Věc: Vysvětlení zadávacích podmínek č. 2

Zadavatel v souladu s § 98 a § 99 zákona č. 134/2016 Sb., o zadávání veřejných zakázek, na základě dotazů zájemců poskytuje toto vysvětlení zadávacích podmínek č. 2 k veřejné zakázce s názvem: „**PARK KNÍŽENÍ SADY**“.

B.2.4.4 SO – 04 Mobiliář a herní prvky

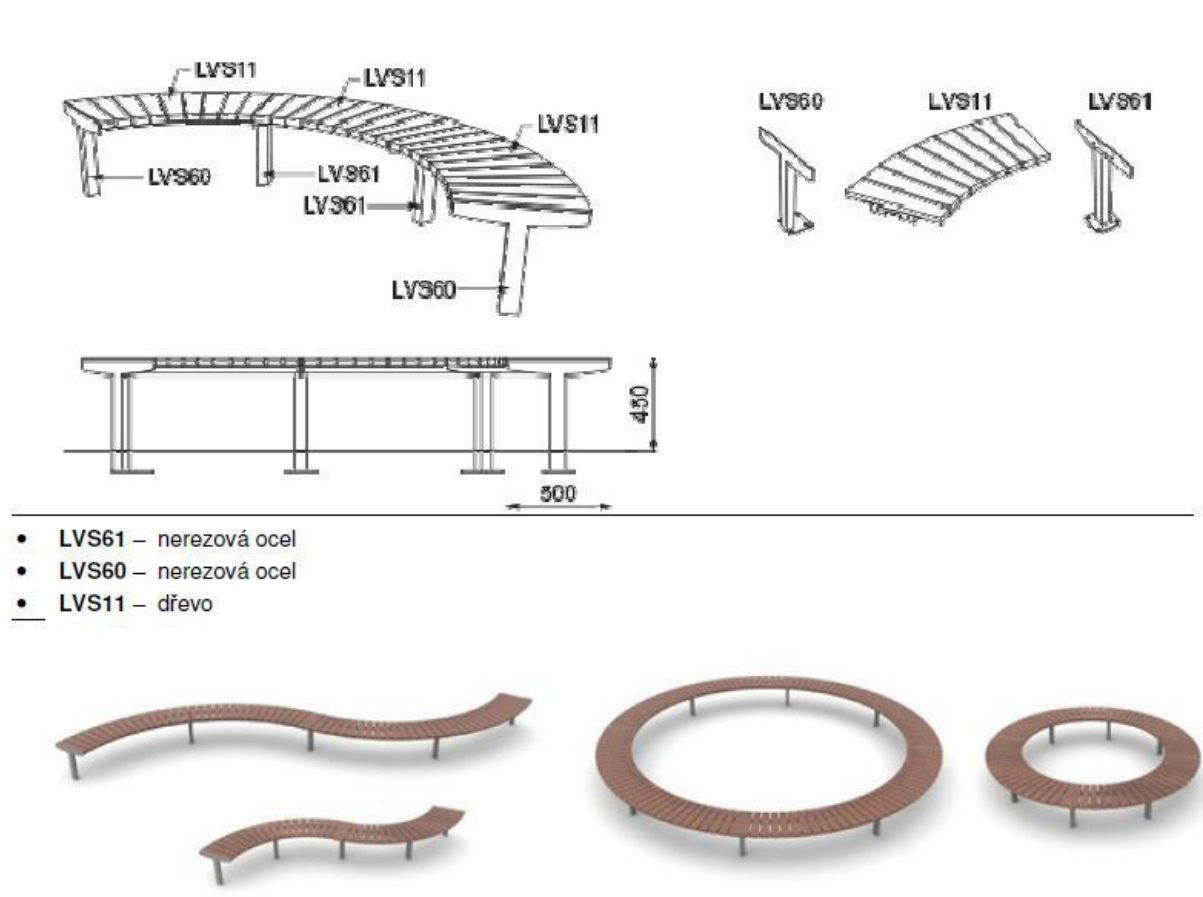
A dále jsou nákresy mobiliáře v projektové dokumentaci na str. 158 jako příloha č. 7a, kde parková lavička dřevěná je jednoznačně popsána, ale u parkové lavičky dřevěné kruhové a segmentové není uvedena přesná specifikace. Z nákresů není patrné z kolika a jakých segmentů se mají lavičky skládat.

Prosíme tedy o přesnou a jasnou specifikaci kruhové a segmentové lavičky.

Specifikace mobiliáře je následující:

- **kruhová lavička** - vnější prům. 3m (bude složena ze segmentů o vnitřním poloměru 1m, celkem 6 segmentů),
- **segmentová lavička** - složena ze 4 segmentů o vnitřním průměru 1m, délka (vnější) 1,21m
